OFICIO DOM N° 0057 / 2024

MAT: Complementa información relativa a
proyecto "54 casas", Lo Barnechea.

OFICIO DOM N° 0409 / 2023

MAT: Informa respecto de la última modificación del permiso de edificación PE 036/2016 (resolución modificatoria N° 147/2013, de fecha 26.07.2023)

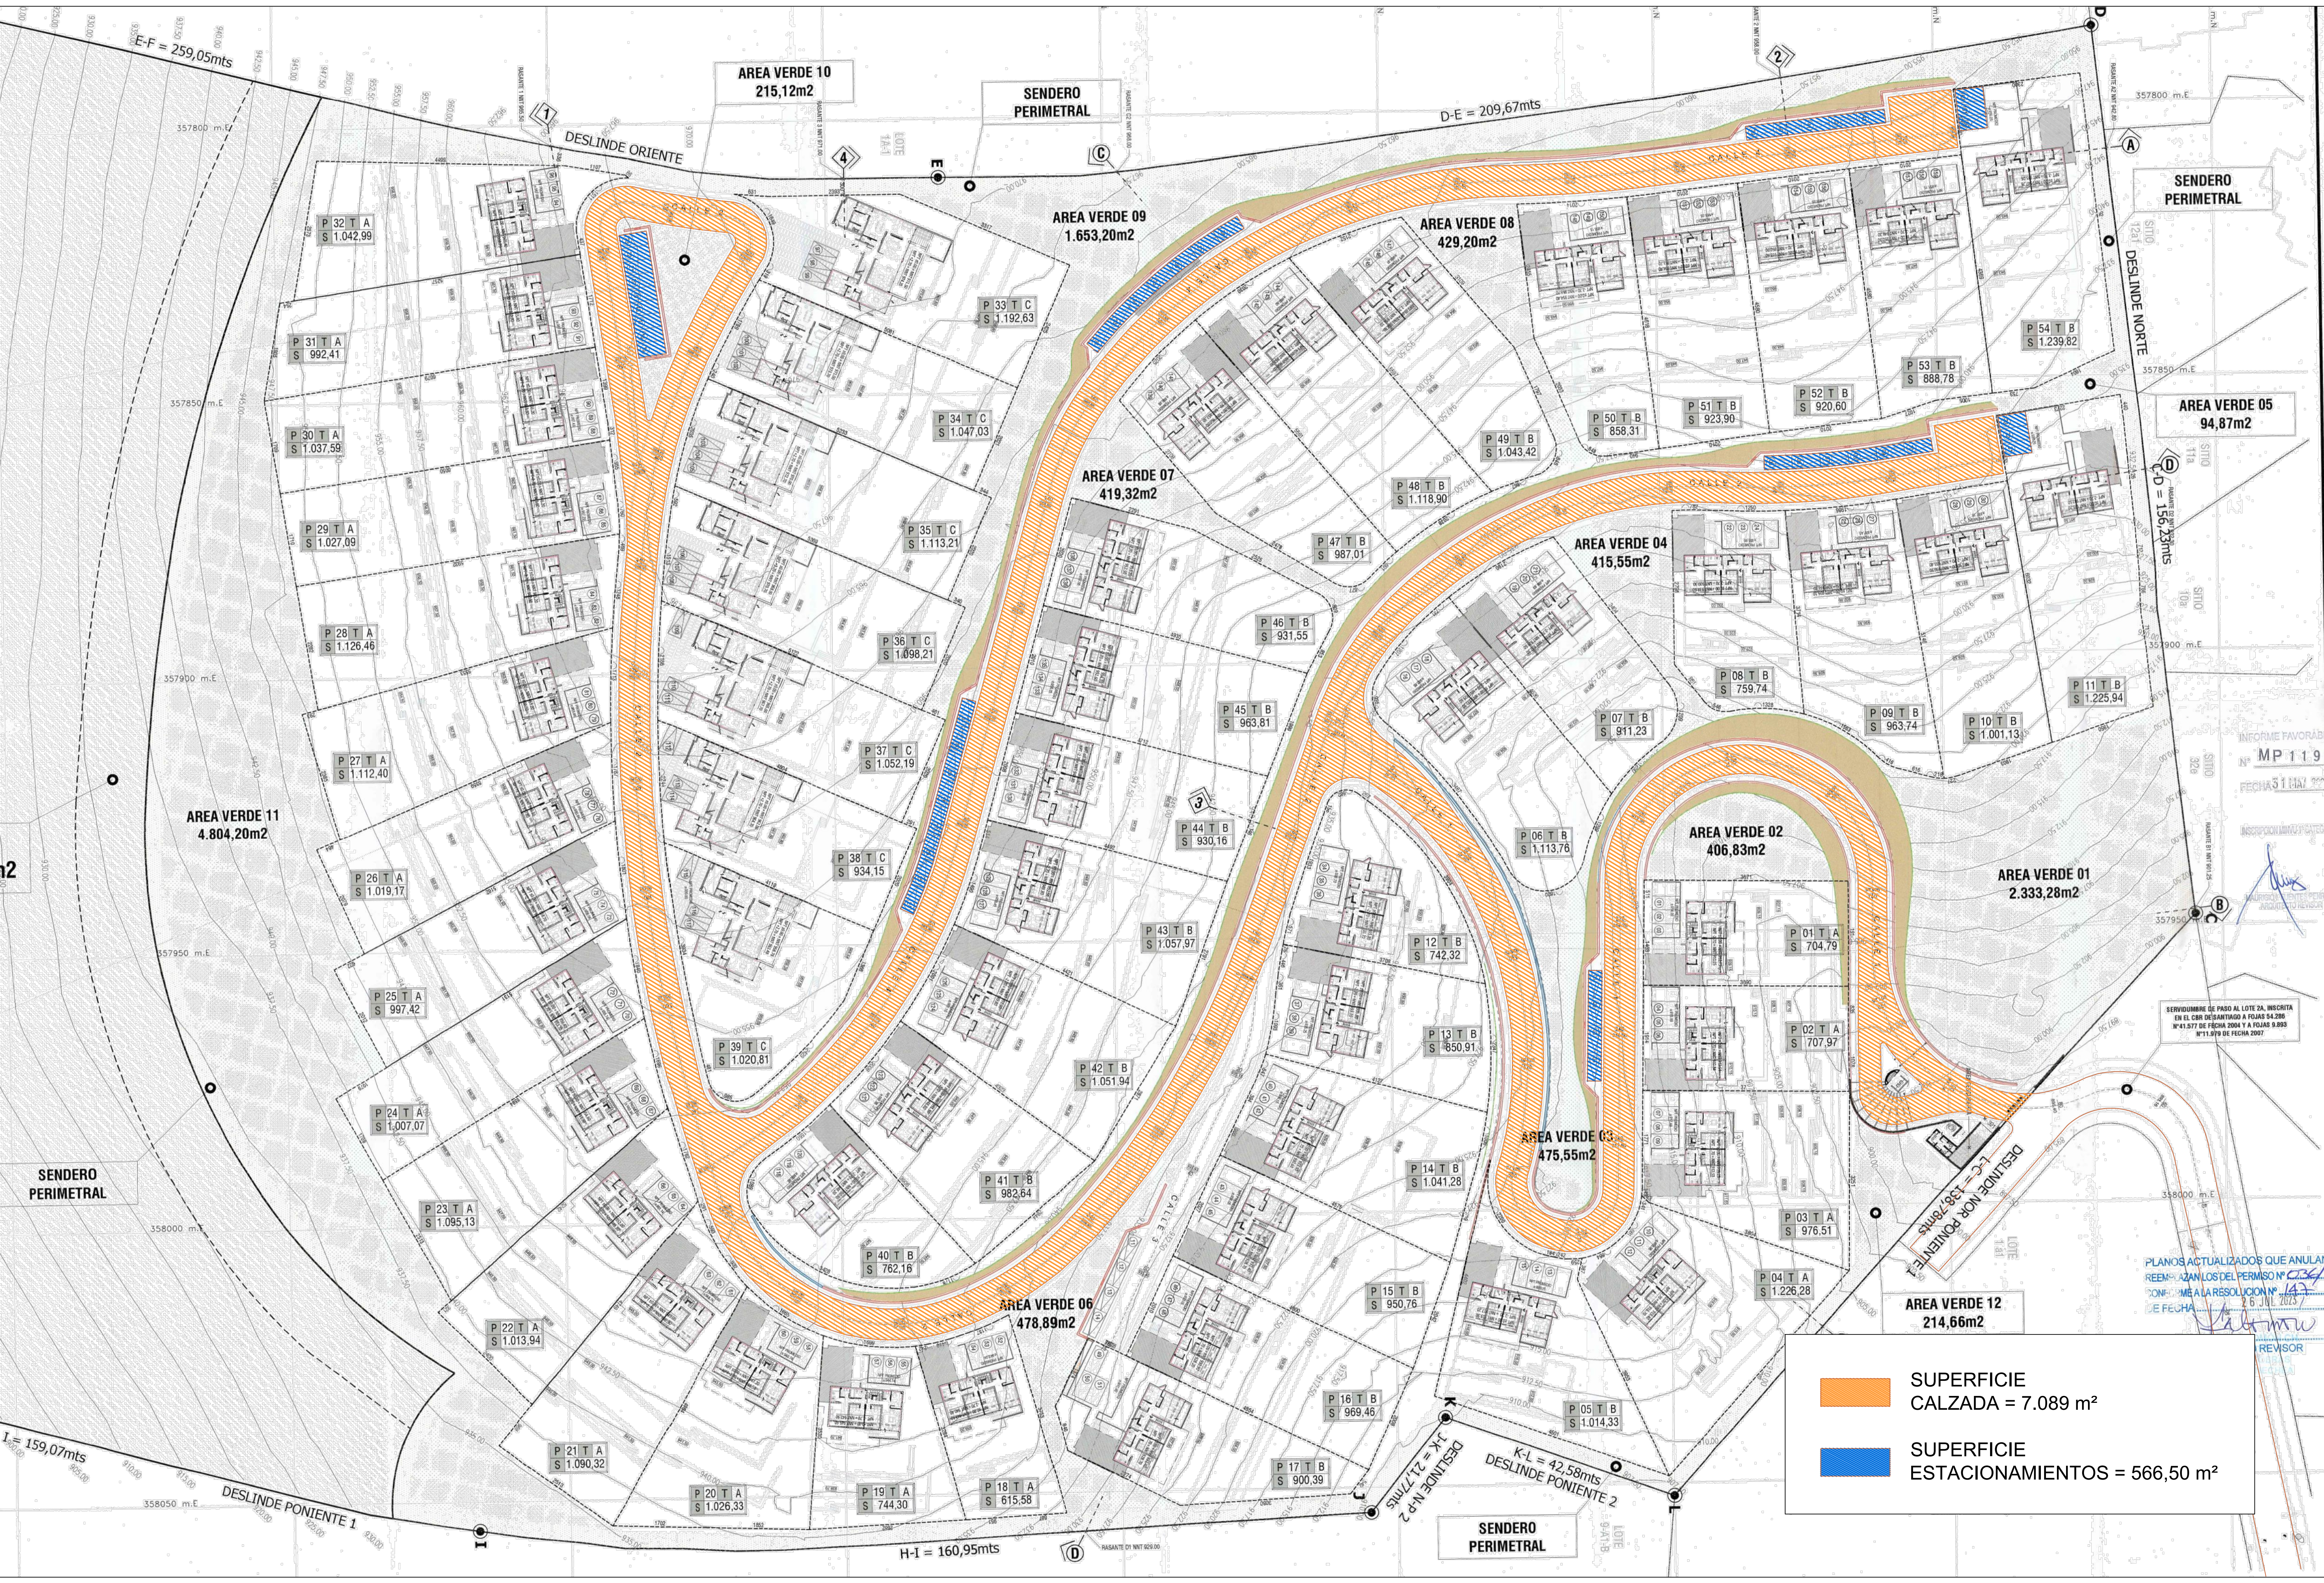
1. En lo relativo a los estacionamientos de visita, estos corresponden a 44 unidades, según consta en la citada Resolución modificatoria. Estos se ubican al costado de la vialidad interior del proyecto, distribuidos en diferentes sectores. Para su correcta identificación se adjunta copia del plano de arquitectura L-02, en el cual se destacan con color azul.

Con relación a su superficie, teniendo presente las dimensiones establecidas en el art. 2.4.2 de la OGUC (de 2,5 mts x 5,00 mts por cada unidad, equivalente a 12,50 mts²), se obtienen 550,00 mts², para los 44 estacionamientos. A lo anterior debe añadirse tres franjas de descenso para las unidades destinadas a discapacitados, de 5 x 1,10 mts, correspondiente a 16,50 mts². El resultado de lo anterior es una superficie total de 566,50 mts² de estacionamientos de visita.

2. Respecto de la superficie de las vías interiores del proyecto, no existe constancia de ésta en la aprobación, dado que tal dato no corresponde a información que deba ser declarada para el otorgamiento de un permiso de edificación. No obstante, con la finalidad de proporcionar lo requerido, mediante AutoCad se ha estimado en planta su superficie aproximada, la que corresponde a 7.089 mts². El área considerada se identifica con color naranja en el plano de arquitectura L-02 (adjunto) y corresponde exclusivamente a la calzada vehicular.

3. No se incluyeron en este cálculo las veredas, taludes (de forma y bordes irregulares) y bandejones graficados en plano adjunto, áreas vinculadas a las circulaciones interiores. Tampoco se consideraron en este cálculo, las intervenciones asociadas a los senderos peatonales, ni áreas de patios de las viviendas, a las que ya nos referimos en los puntos 7 y 8 del Oficio DOM N°409/2023.

SUPERFICIE CALZADA = 7.089 m²

SUPERFICIE ESTACIONAMIENTOS = 566,50 m²
